Zeitschrift: Schweizerische Bauzeitung

Heft: 19

Wettbewerb für ein Bankgebäude in Luzern der Schweizerischen Nationalbank.

Wettbewerbswesen überhaupt hielten wir einige Aufklärung über diesen Punkt für angebracht. — Damit gehen wir über zum Abdruck der "Beurteilung" der vier vorliegenden Entwürfe im Wortlaut des Jury-Berichtes; wie uns der Sekretär des Preisgerichtes mitteilt, unterbleibt die in letzter Nummer erwähnte redaktionelle Aenderung.

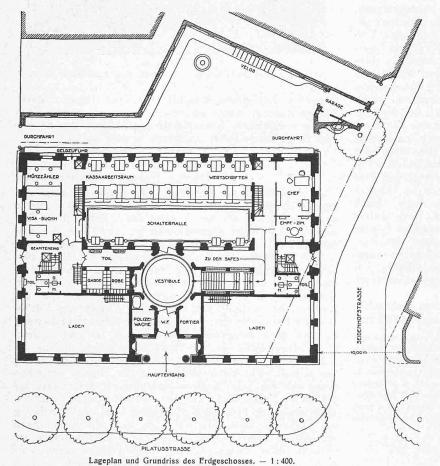
einer guten Lösung der Bauaufgaben eine Korrektur der auf die Pilatusstrasse schief einlaufenden westlichen Baulinie der Seidenhofstrasse ist. Es geht dies besonders deutlich hervor aus dem unten abgebildeten Lageplan zu Entwurf "S. N. L." im Vergleich mit der programmgemässen Situation auf Seite 194 (vom 23. Oktober d. J.).

Es liegt die Annahme nahe, dass dem Verfasser von "S. N. L." das Verdienst zukomme, durch die Baulinien-Ueberschreitung die wahre Lösung gefunden und unter Preisgabe der Prämiierungs-Möglichkeit auch gezeigt zu haben, was ohne weiteres einen Antrag des Preisgerichtes auf Erteilung des Bauauftrages (den das Programm vorsah, das Urteil aber nicht enthält) verständlich machen würde. Dem ist nun aber nicht so. Die beiden, dem Programm zu Grunde gelegten Lagepläne enthalten nämlich eine noch stärkere Baulinien-Korrektur, wonach die Ecke des Baublockes um volle 10 m vom stumpfen Baulinienwinkel nach rechts verschoben ist. Es lag dies somit

Motto: "S. N. L." Die Baulinie wird an der Ecke Pilatus-Seidenhofstrasse um etwa 6 m überschritten, weshalb das Projekt von der Honorierung und Prämiierung ausgeschlossen werden muss.

Der Entwurf zeichnet sich durch sehr klare und zweckmässige Organisation im Innern und Aeussern aus. Von der Pilatusstrasse ist in der Mittelaxe eine schöne Folge von Räumen, als Vorhalle,

Windfang, Vestibule und Schalterhalle angeordnet. Die Schalterhalle hat nur Nordlicht, könnte aber durch Weglassen der Seitenwände bis zu der Ost- und Westfassade ausgedehnt und dadurch genügend mit Sonnenlicht versehen werden. Durch Abtrennung des Publikumraumes mit Säulen oder Pfeilern längs den Schalterwänden würde die Ausbildung dieses Bauteiles mit den Obergeschossen in bessere konstruktive Beziehung gebracht.

Die Läden können allenfalls leicht in den Bankbetrieb einbezogen werden. Die Zugänge zum Untergeschoss liegen praktisch und dessen Tresoranlage und übrige Einteilung ist zweckmässig. Die Haupttreppe führt in schöner Weise zu einer obern Verkehrshalle, an welcher alle Bureaux übersichtlich plaziert sind. Die beiden Wohntreppen münden auf der zweiten und dritten Etage in sehr komfortabel angeordnete herrschaftliche Wohnungen, bei denen unschöne Korridore vermieden sind. Den Wohnungen mangeln Office und genügende Nebenräume für die Küchen. Die Zimmer sind zum Teil zu gross dimensioniert. Im Dachstock ist das Speisezimmer für das Personal geschickt angeordnet und gut mit den Bankgeschossen verbunden. Die Raumabmessungen sind im allgemeinen etwas zu gross geraten.

Das Aeussere wirkt einfach und vornehm und erfordert durchaus nicht ein teures Hausteinmaterial, sofern dies aus Sparsamkeitsrücksichten vermieden werden will. Die Pilatusstrassen-Fassade könnte durch Weglassen der Schaufenster noch gewinnen. Ob die Garage, welche an der Nachbarmauer geschickt mit einem

Brunnen kombiniert ist, nach den Bauvorschriften ausführbar ist, müsste erst festgestellt werden. Baukubus: 21 267 m8.

VI. Rang, Entwurf "Heute baumöglich". - Erdgeschoss 1:400.

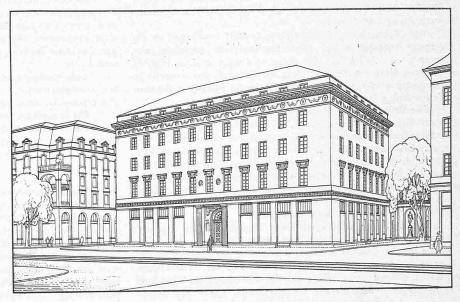
Motto: "Heute baumöglich". Das Bestreben nach Erreichung eines möglichst kleinen Baukubus ist bei diesem Projeke vorherrschend und anzuerkennen, hat aber zu kleinlichen, engen und unbefriedigenden Dispositionen geführt. Der Platz bei der Einmündung der Seidenhofstrasse wird mit den bestehenden, nördlich liegenden Bauten unschön abgeschlossen und deshalb immer unbefriedigend wirken. Die Durchführung einer Parallelstrasse zur Pilatusstrasse ist kein Bedürfnis.

Der Raumfolge vom Haupteingang zur Schalterhalle fehlt eine schöne Wirkung. Die Schalterhalle wird auf der West- und Ostseite durch die eingebauten Treppenhäuser und Garderoben in der Beleuchtung sehr beeinträchtigt. Die schlecht disponierte Haupttreppe mündet im Obergeschoss auf enge und kleinliche Korridore.

Die hufeisenförmige Ausbildung des Baues in den Obergeschossen ist sparsam und in gewissem Sinne anerkennenswert.

Die westliche und östliche Hoffassade hat jedoch im Erdgeschoss keine Unterstützung. Die Wohnetagen leiden an langen und unerfreulichen Korridoren.

Ganz unzulässig ist die Art, wie das Speisezimmer für das Personal im Dachstock vorgesehen ist; es kann nur vom Wohnhauseingang über die ganze Wohntreppe hinauf und oben durch einen langen Korridor erreicht werden.

Das Aeussere wird durch den vortretenden Mittelteil an der Pilatusstrassenfassade beeinträchtigt; ebenso können die Dachformen nicht befriedigen. Der auffallend kleine Baukubus von 13934 m³ ist auf Kosten einer klaren Disposition und genügender Dimensionierung der Kommunikationen erreicht worden.

Untergeschoss 1:400. — Angekaufter Entwurf "Der Arbeit das Licht"; Architekten Armin Meili & Meili-Wapf in Luzern. — Erdgeschoss 1:400.

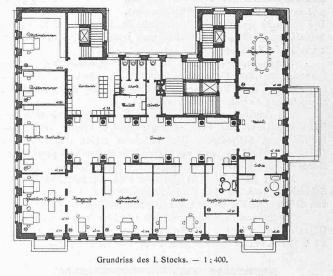
Motto: Der Arbeit das Licht. Der Entwurf stützt sich auf zwei Programmüberschreitungen; einmal steht die Südfront nicht wie verlangt auf der Baulinie (der Bau ist um 2,50 m zurückgerückt, zu welchem Verfahren keine Notwendigkeit vorliegt) und zum zweiten überschreitet der Bau die festgesetzte Baulinie an der Seidenhofstrasse an zwei Stellen (bei der Südfassade und beim Vorbau). Würde man die Südfassade dieses Projektes auf die Baulinie stellen, so ergäbe sich an der Ostseite (Seidenhofstrasse) eine Grenz-überschreitung von 2,80 m.

Die Nichterfüllung des Programmes führt zur Frage, ob die allgemeine Disposition des Entwurfes innerhalb der gegebenen Grenzen noch möglich ist. Die Frage wird nach reiflicher Prüfung der Anlage dahin entschieden, dass der Entwurf eine wesentliche Umarbeitung erfahren müsste, wenn er in die zulässigen Grenzen zurückgerückt würde.

Die Grundidee des Projektes liegt in der Disposition einer grossen Kassenhalle gegen Süden, an die sich rechts und links schmälere Trakte anschliessen, die nordwärts als Flügelbauten vorstehen. Die Kassenhalle würde noch bessere räumliche und konstruktive Ausbildung erhalten, wenn den Fassadenpfeilern entsprechend die Schalterhalle von den Geschäftsräumen durch Stützen abgetrennt würde. Die letzteren würden dadurch in direkte räumliche Beziehung zum Vestibule treten und die Raumverhältnisse in den Geschäftsräumen würden nur gewinnen.

Für die Wertschriften ist keine besondere Halle angelegt. Empfangszimmer und Chef der Wertschriften liegen in guter Verbindung mit den Geschäftsräumen, dagegen ist der Eingang zu den Safes in der Axe der Schalterhalle zu weit von der Wertschriften-Abteilung entfernt. Die Anlage der Geschäftsräume im Westflügel des Einganges und Garderobe für Angestellte, sowie der Hinter-

treppe, die auf der gegenüberliegenden Seite ein Pendant hat, ist gut. Dasselbe lässt sich indessen von der Haupttreppe nicht sagen. Das Treppenhaus liegt versteckt und die Ausmündung in der ersten Etage ist ganz unstatthaft.

Der Keller ist im allgemeinen gut organisiert. Der Vorraum für das Publikum ist zwar etwas eng und durch Pfeiler verstellt, dagegen erhalten die Kabinen direktes Licht von Norden. Die Vorräume zu den Tresors sind etwas reichlich geraten.

Im Zwischengeschoss sind Abwartwohnung, Clearing und disponible Räume gut untergebracht, dagegen sind die Räume über dem Chef und dem Empfangszimmer der Wertschriftenabteilung nicht ausgenutzt. Die allgemeine Disposition des Obergeschosses mit Ausnahme der Treppe wäre gut. Die Bureaux an der Südfassade sind zu tief

Unbefriedigend sind die Aufteilungen der Wohnetagen und des Dachgeschosses. Die Reihung der viel zu tiefen, schmalen Wohnfaume ist ohne ieden Reiz durchgeführt.

Die in schönen Verhältnissen gehaltenen Fassaden versprechen eine gute kubische Wirkung. Sie können nur gewinnen, wenn die Bildhauerarbeit reduziert wird. Baukubus $19\,500~m^3$.

I. Stock 1:400. - V. Rang, Entwurf "Valuta". - Arch. Emil Vogt in Verbindung mit Arch. H. v. Tetmajer, Luzern. - Erdgeschoss 1:400.

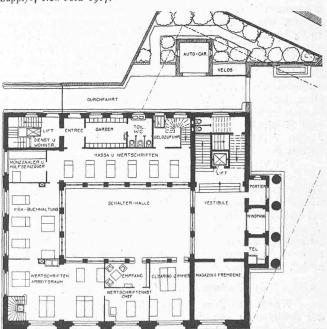
Motto: "Valuta". Der Verfasser hat versucht, in einer klaren, reckteckigen Form, unter Ausnützung der grössten Breiten- und Tiefendimensionen, das Programm zu erfüllen. Das Hauptmoment des Entwurfes liegt in dem zentralen Lichthof über der Schalterhalle. Wenn auch die konstruktive und architektonische Durchbildung dieses zentralen Lichthofes gut ist, so zeigen sich doch im einzelnen sehr viele Mängel. Vor allem machen sich gewisse Schwierigkeiten geltend mit Bezug auf richtige Verteilung und Benützung des gegebenen Raumes (Vestibule, Treppenhaus, Vorplatz im I. Obergeschoss, welcher wertvolle Raum als verloren zu betrachten ist). Der nördlich der Schalterhalle gelegene Kassaraum ist schlecht beleuchtet; die Einbauten südlich der Schalterhalle führen zu Unklarheiten in der Raumwirkung der Geschäftsräume.

Der Zugang vom Erdgeschoss zu den Safes-Räumen liegt zu weit ab von der Wertschriften-Abteilung. Die Entwicklung der Wohntreppe in den obern Etagen ist unverständlich. Die Wohnräume in den obern Etagen haben eine schematische Aufteilung an langen, gebrochenen Korridoren.

Kubus gegeben, ist aber nicht benützt worden. Die Behandlung der verschiedenen Fassaden, insbesondere der Eingangsfassade einerseits und der Süd- und Westfassade anderseits, ist nicht übereinstimmend; die Einführung der $2^{1/2}$ Geschosse umfassenden Pilasterordnung verlangt einen darauf sitzenden Architrav; die Abschnürung des obersten Wohngeschosses ist keine glückliche Idee, weil die Verhältnisse des ganzen Baues beeinträchtigt werden.

Der Entwurf weist einen geringen Rauminhalt auf (17700 m³), würde sich also damit neben die andern auf Sparsamkeit ausgehenden Projekte stellen können.
